**Avis délibéré de la mission régionale d'autorité environnementale
sur la création de la zone d'aménagement concerté (ZAC) ITDT et
mise en compatibilité du plan local d'urbanisme (PLU) de la
commune de Tournon-sur-Rhône (07)**

Avis n° 2025-ARA-AU-1611

Avis délibéré le 8 juillet 2025

Figure 5 : Synthèse des enjeux écologiques (source : dossier)

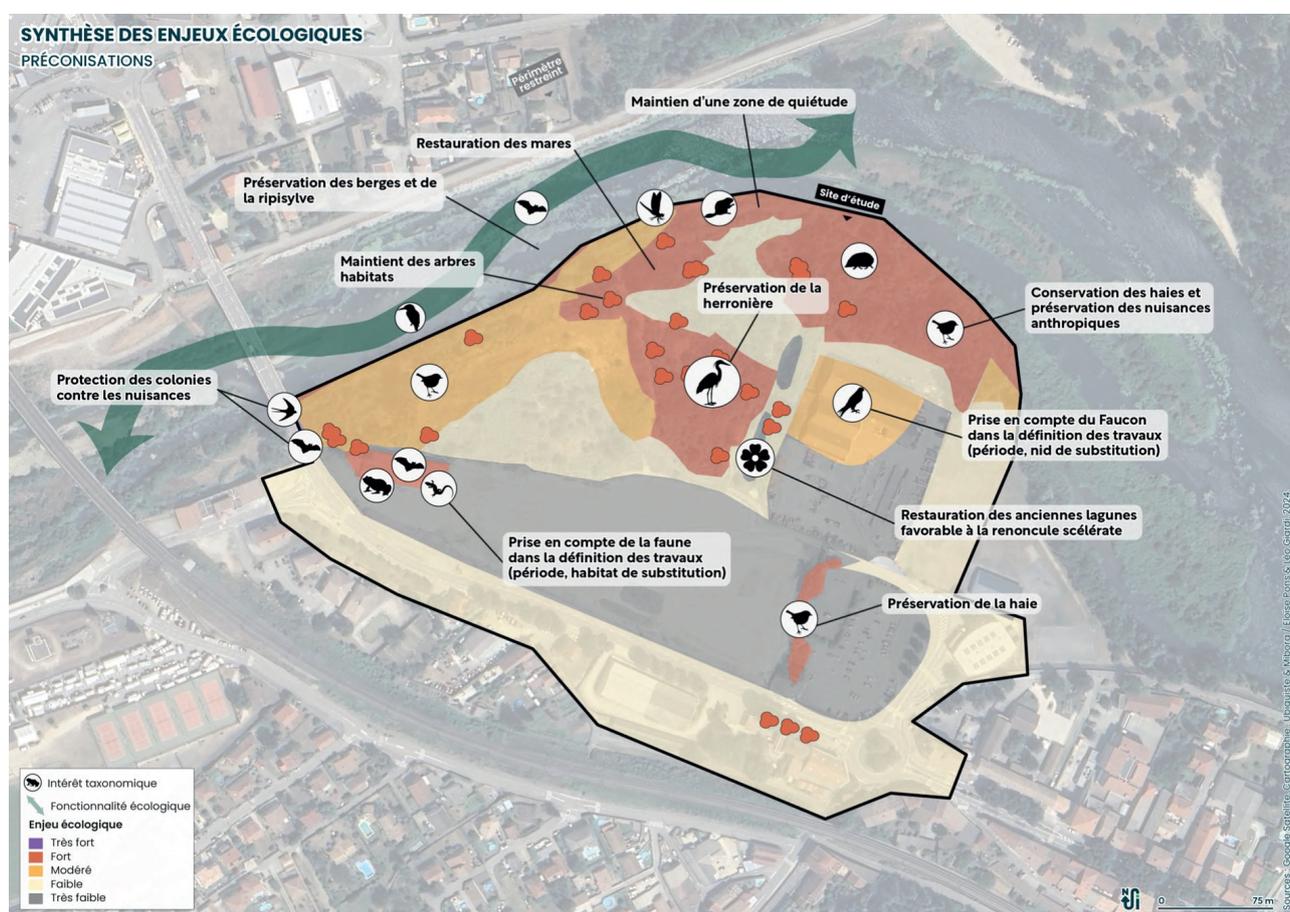
Cette carte met en évidence une concentration des enjeux dans la ripisylve et les lagunes. Trois secteurs réduits recèlent également des enjeux : l'ancienne halle qui accueille des chiroptères, des reptiles et des amphibiens, l'entreprise Point P qui accueille des chiroptères et un couple de Faucon crécerelle, et la haie située le long du parking de l'Octroi qui constitue un habitat d'espèces d'oiseaux.

Les impacts bruts par perte ou altération d'habitats, dérangement et destruction d'espèces ont été étudiés en phase travaux et après finalisation des aménagements. Ces impacts bruts ont été évalués après mise en place de la mesure d'évitement de secteurs sensibles E1 qui consiste :

- en le non aménagement de 4 ha de lagune avec la définition d'une zone de quiétude stricte de 2,5 ha, sans cheminements piétons (mesure E1.1). Une mise en défens des secteurs préservés est prévue pendant la phase chantier. Il n'est par contre pas précisé les dispositifs assurant la mise en défens et la gestion effectives de ces zones après travaux : localisation et type de barrières, modalités d'entretien ou de gestion prévues, limitation des risques de dérangement et de prédation induits par la présence d'animaux domestiques⁷, etc. Une fois la Zac habitée, la préservation de ces zones très proches des habitations n'est pas assurée et des garanties doivent être apportées ;

- sur le maintien d'une haie bocagère le long du parking de l'Octroi (mesure E1.2). L'intitulé de cette mesure est trompeur puisque p.174 de l'étude d'impact il est mentionné la destruction de la haie aujourd'hui composée d'espèces exotiques envahissantes puis la replantation d'une nouvelle haie multi strates. L'impact temporaire du projet sur les espèces utilisant la haie comme habitat est à évaluer ;

Ainsi en l'état actuel, le dossier ne garantit pas l'absence de perte nette de biodiversité, ce qui empêche de partager la conclusion selon laquelle le projet peut être dispensé d'une dérogation à la protection des espèces. De plus le suivi écologique post-travaux indiqué au niveau des fiches de mesures ERCA détaillées (p.200 et suivantes de l'étude d'impact) doit être précisé (espèces ciblées, périodicité des suivis).

- **compléter le calendrier des prospections de terrain vis-à-vis des chiroptères pour la période d'hibernation,**
- **revoir et étayer l'absence d'incidences résiduelles significatives du projet sur toutes les espèces protégées concernées et leurs habitats,**

- **préciser et si nécessaire, renforcer les mesures d'évitement, réduction voire de compensation afin de pouvoir effectivement conclure à une absence de perte nette de la biodiversité liée à la mise en œuvre du projet,**

- **préciser et si nécessaire, renforcer les mesures de restauration de la ripisylve et de gestion des espèces exotiques envahissantes au sein des espaces naturels, afin de pouvoir effectivement conclure à un impact positif du projet sur la fonctionnalité écologique locale,**

Figure 6: Aléa inondation au droit de la ZAC ITDT - Source : PAC Aléa du Doux sur Tournon-sur-Rhône, 02.2024

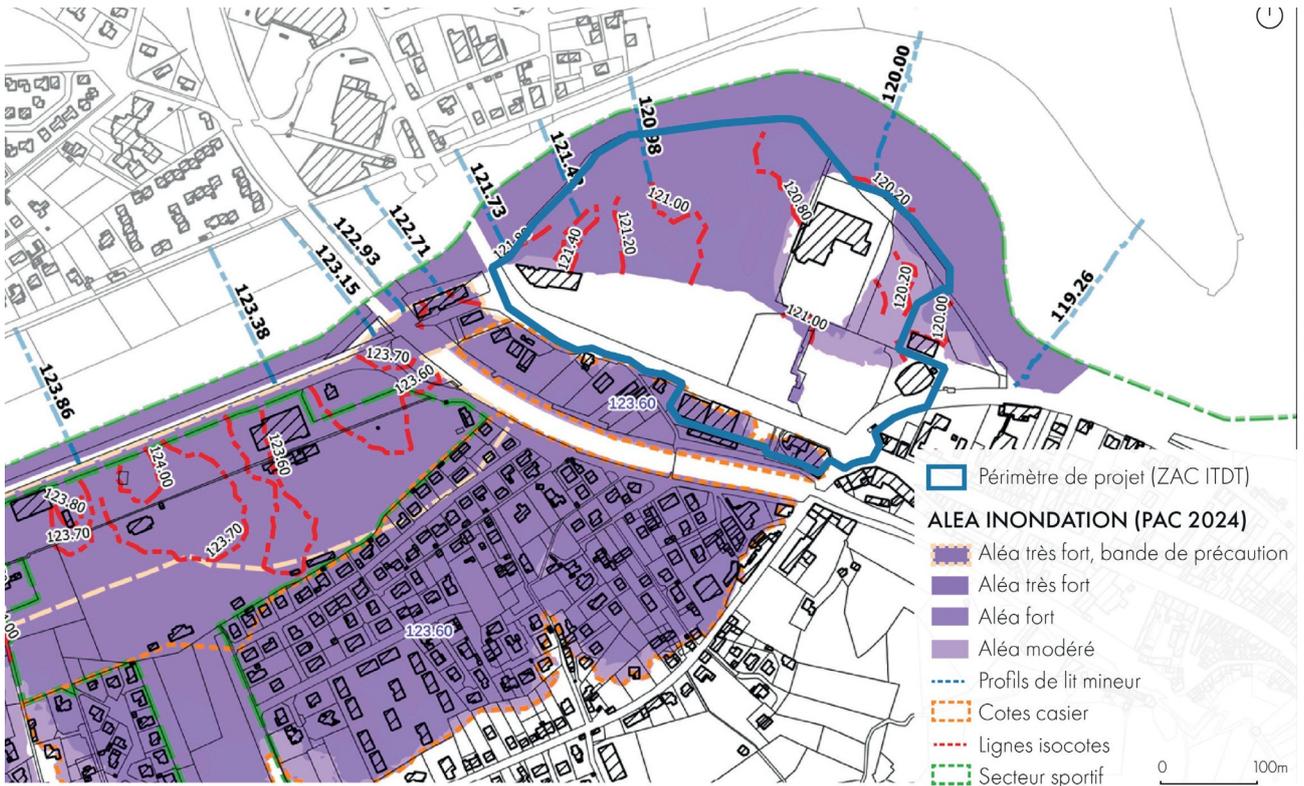
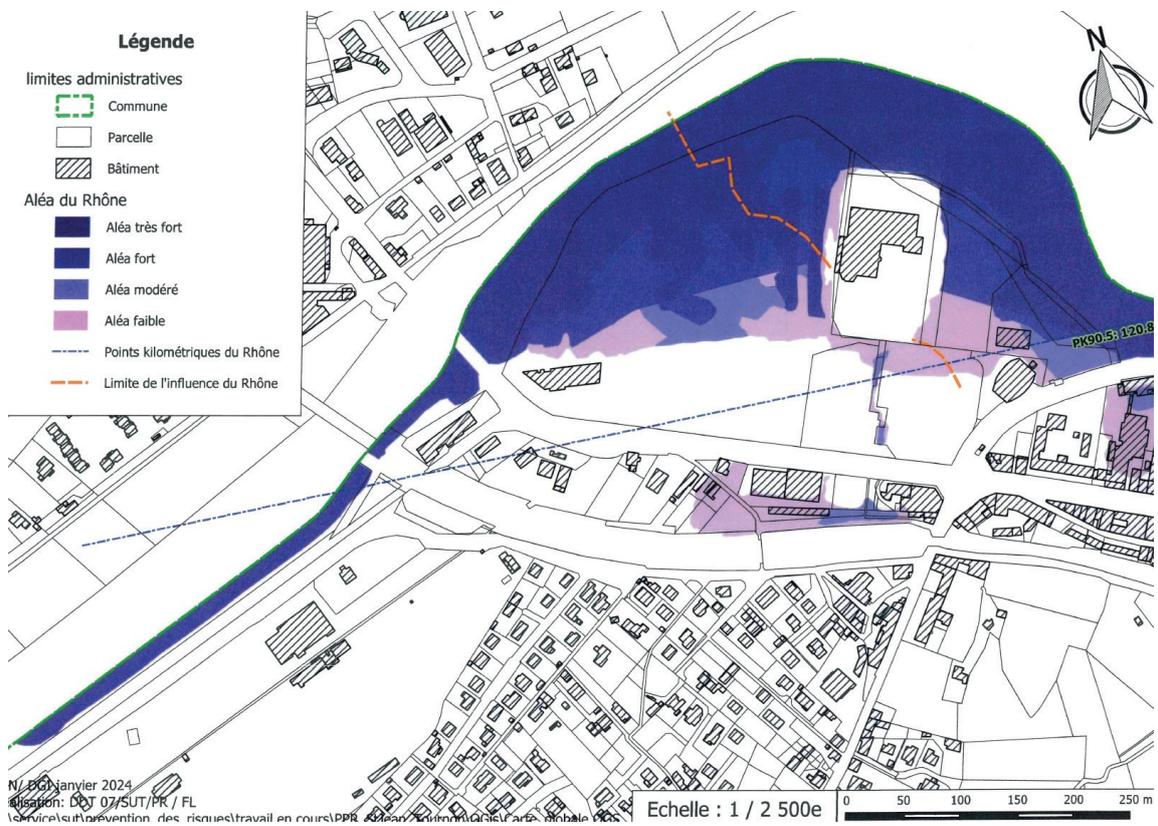
La trame globale de l'aléa inondation du Rhône se confond avec celle du Doux. Il en ressort que l'ensemble des lagunes est concerné par un aléa inondation très fort et fort. Ce classement interdit toute construction « en dur », les fondations, les occupations humaines permanentes (logements...) et à risque (zone de stationnement...). L'ancienne plateforme ITDT surplombant légèrement les lagunes (talus d'environ 2 m entre le site et les lagunes) est en revanche préservée vis-à-vis de l'aléa inondation. Cet espace constitue l'unique zone constructible sur la Zac avec l'actuel site du bâtiment de Point P. Le projet de Zac et de modification du PLU intègrent également des dispositions pour limiter la vulnérabilité des nouveaux habitants et usagers (niveau fini du rez-de-chaussée au-dessus des cotes de référence, clôtures perméables aux eaux de crues pour assurer la transparence hydraulique, etc.). Les accès à la plateforme sont en revanche inondables ce qui pose la question de leur vulnérabilité au vu de la cinétique des aléas.

L'Autorité environnementale recommande d'exposer les modalités d'accessibilité aux logements et résidence seniors, afin de garantir l'intervention des secours et l'évacuation des personnes.

Figure 9: OAP secteur ITDT après modification (source : dossier)

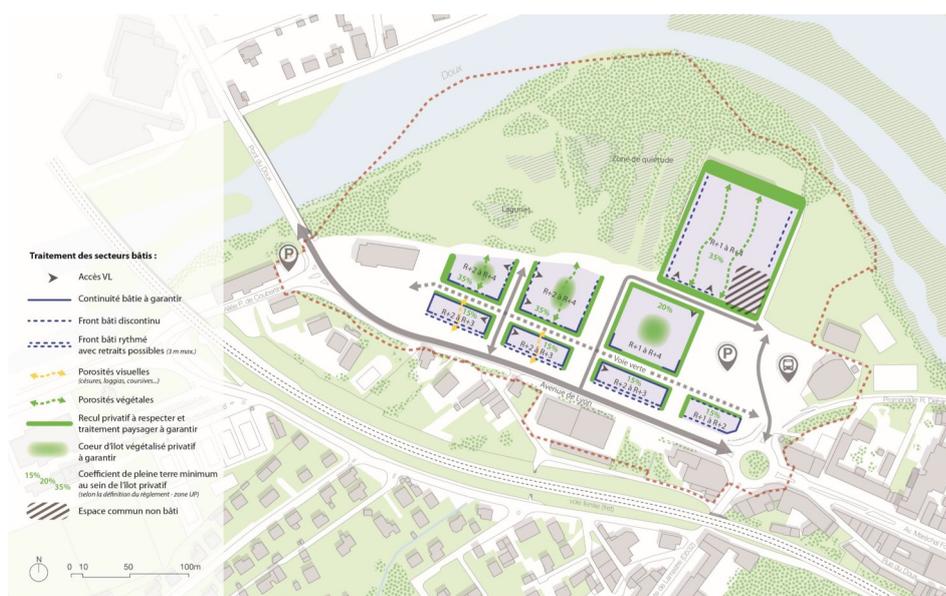
L'objectif de 20 % minimum de logement sociaux défini par le PLH d'Arche Agglo¹¹ est respecté. L'OAP et le règlement du PLU gagneraient à préciser que des logements locatifs sociaux sont attendus.

L'Autorité environnementale recommande de préciser et encadrer dans l'OAP les franges d'interactions entre les zones d'habitation et les milieux naturels préservés.
